PROJETO: PARQUE IBIRAPUERA
 Av. Pedro Álvares Cabral, s/n - Vila Mariana

TÍTULO: LANCHONETE E SANITÁRIO COOPER

PRANCHA: ARQ-IBI-AB.03-AP-301 REVISÃO: R01

01 Lanchonete Cooper - Planta 1:100

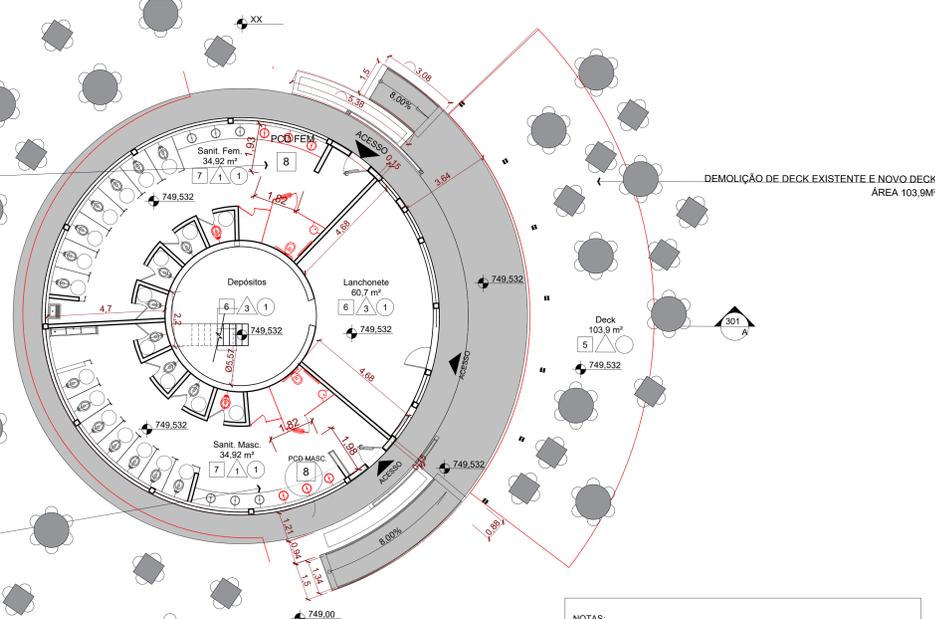
REFORMA DE BANHEIRO.PCD.CONFORME REVISÃO NBR 9050/2020

REFORMA DE BANHEIRO.PCD.CONFORME REVISÃO NBR 9050/2020
